## 低圧気中遮断器 仕様変更のお知らせ

低圧気中遮断器 AE-SW 形 引きはずしリレー 電源部  
P2(DC24-60V アラーム接点出力なし)および P4(DC24-60V アラーム接点出力付き)

扱	A	日付	2025 年9月	件名	低圧気中遮断器 仕様変更のお知らせ
整理番号	山-1659		三菱電機(株)福山製作所

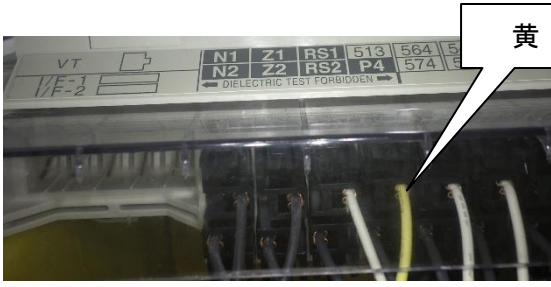
制御回路端子の P4 端子(フレームグラウンド:FG)と接続される電線の色を変更します。

変更前	変更後
色	白	黄
場所
